GMINA MIEJSKA IŁAWA
NIP 744-166-00-83, Regon 510743456
(adres do korespondencji)
URZĄD MIASTA IŁAWY
ZP.271.32.2020
13
14-200 IŁAWA

Dotyczy: **postępowania znak ZP.271.32.2020** o udzielenie zamówienia publicznego prowadzonego w trybie przetargu nieograniczonego zgodnie z przepisami art. 39-46 ustawy o wartości szacunkowej poniżej kwoty określonej w przepisach wydanych na podstawie art. 11 ust. 8 na zadanie pn.: **Rozbudowa przystani Ekomariny w Iławie w ramach przedsięwzięcia pn. „Rozwój zaplecza pozaszkolnych form szkoleń żeglarskich w oparciu o Ekomarinę w Iławie”.**

Pytanie 8.

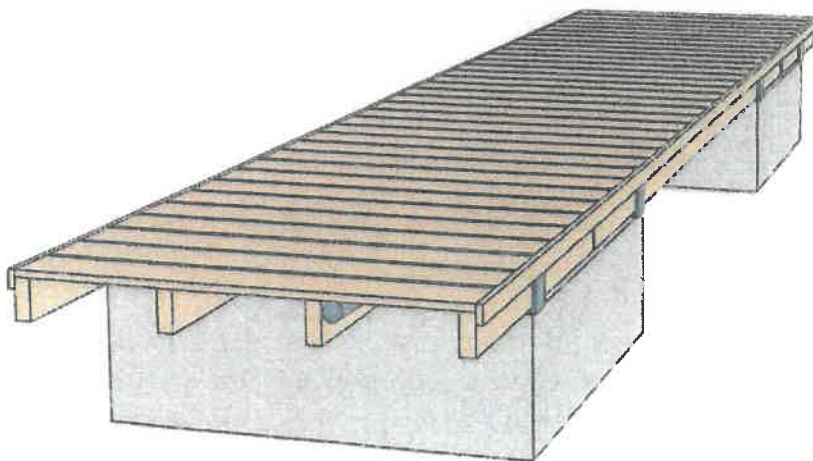
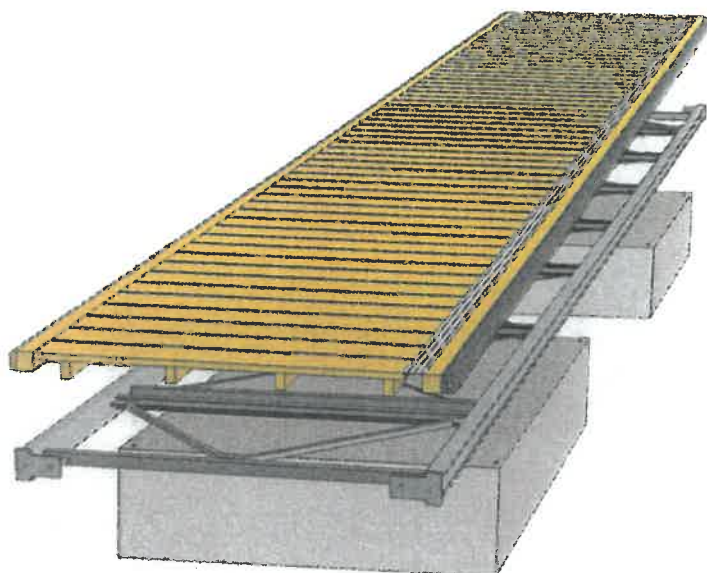
Czy Zamawiający dopuszcza zastosowanie pomostów pływających na pływakach siatkobetonowych o konstrukcji drewnianej jak poniżej

Lub pomostów pływających o konstrukcji stalowej na pływakach siatkobetonowych.

Przedmiot zamówienia został opisany w tym zakresie jednoznacznie opisany w części tekstowej i na rysunkach. Pomost nr 1 musi być przebudowany i rozbudowany w systemie takim w jakim jest wykonany, pomosty nr 2 i 3 mogą być wykonane w innym systemie. Jednak wszystkie pomosty muszą mieć pływaki z blachy stalowej ocynkowanej wypełnione materiałem wypornościowym.
